Gemeente Uden

Bestemmingsplan Julianastraat 9-11

Commentaarnota zienswijzen

Oktober 2011

Afbeelding 1: Bezinning 21 december.

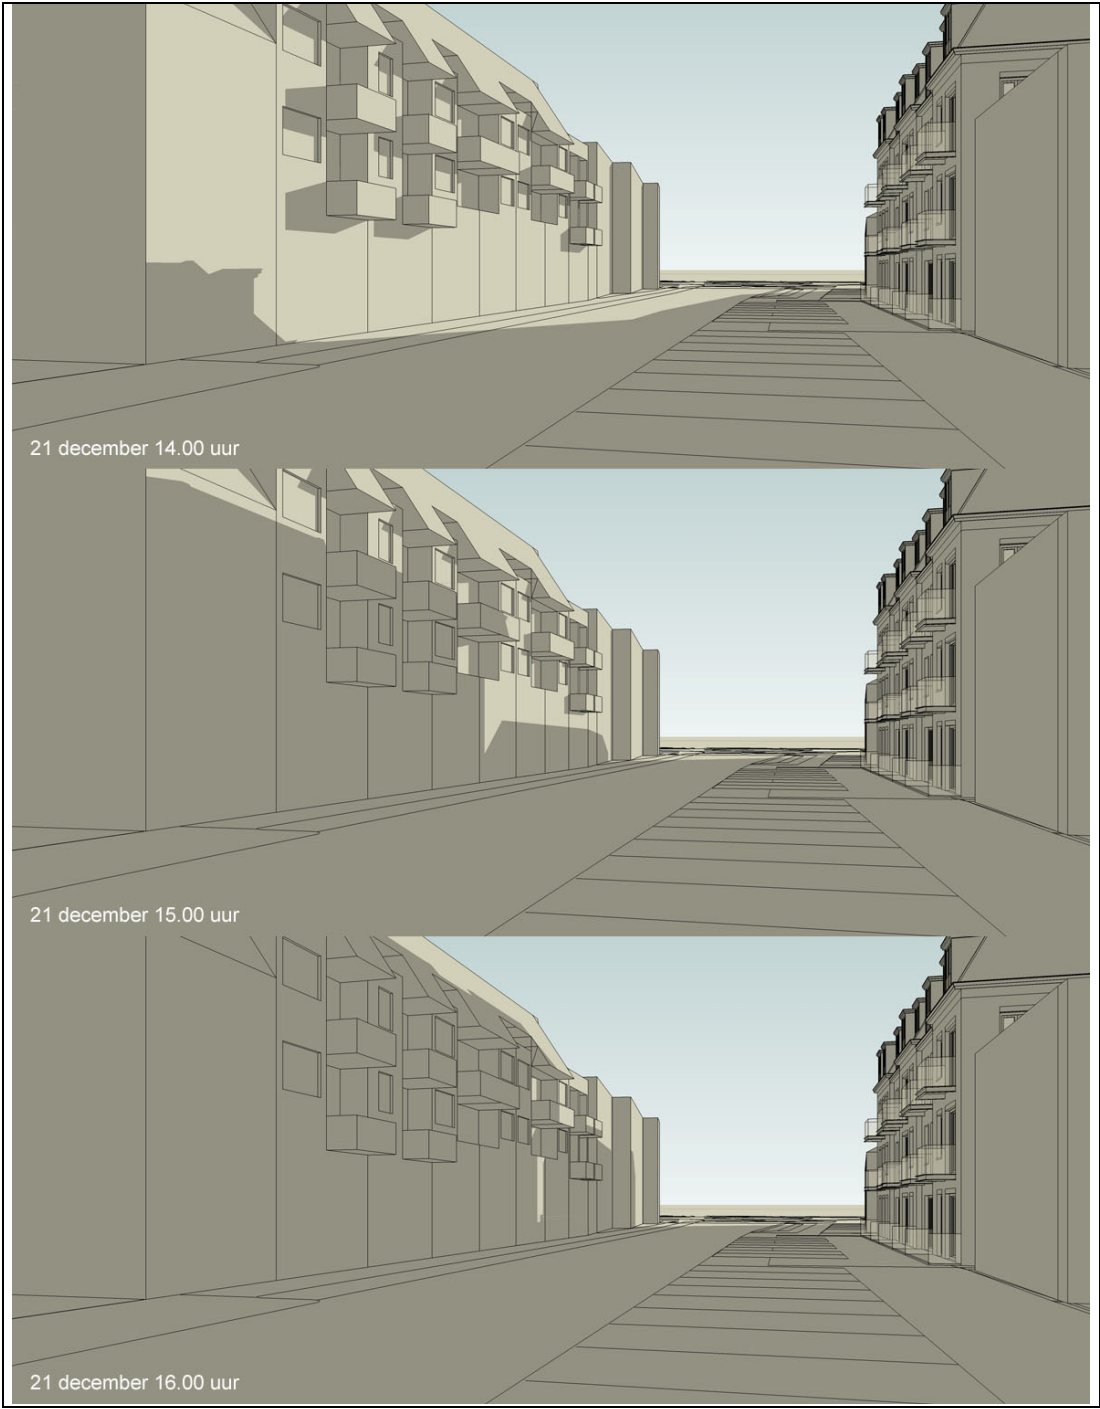
11. Bij het kopen van het appartement van reclamant 6 jaar geleden is juist de keuze op dit appartement gevallen omdat de gehele middag zon op zijn voorgevel valt. Deze zon zal een zeer groot gedeelte van het jaar (en zeker in de wintermaanden) niet meer in appartement van reclamant binnenschijnen/compleet verdwijnen omdat het te bouwen appartementencomplex veel breder zal worden en in hoogte toe zal nemen en niet meer onderbroken zal worden zoals dat nu het geval is door een garage en vrijstaande woningbouw.

Om de effecten van het bouwplan op de tegenoverliggende bebouwing is een aantal bezonningsdiagrammen vervaardigd (zie bijlage). Omdat op de begane grond geen woonfunctie aanwezig is, zijn deze vervolgens vertaald in een 3D-model zodat de bezonning op de eerste verdieping zichtbaar is. Met name op de laatste twee uur voor zonsondergang is er in de verschillende jaargetijden sprake van schaduwwerking op de desbetreffende appartementen. Dit betekent niet dat deze schaduwwerking zodanig is, dat om die reden geen medewerking aan dit bestemmingsplan kan worden verleend. In een stedelijke woonomgeving is het niet ongebruikelijk dat woningen gedurende enige uren per dag schaduw hinder ondervinden van omliggende bebouwing. Dat in de winterperiode in de middag meer schaduw valt te verwachten dan bij de huidige bebouwing het geval is, leidt evenmin tot het oordeel dat het bouwplan reeds hierom leidt tot onaanvaardbare schaduw hinder. Na de realisatie van de plannen is er derhalve nog steeds sprake van een aanvaardbaar woon- en leefklimaat in en om die appartementen. Zoals bij de beantwoording van punt 4 blijkt, biedt het vigerende bestemmingsplan de mogelijkheid om ter plaatse een vergelijkbare bouwmassa te realiseren. Los daarvan is het gemeentebestuur van mening dat er na de realisatie van de plannen nog steeds sprake is van een aanvaardbaar woon- en leefklimaat in en om de aangrenzende woningen.
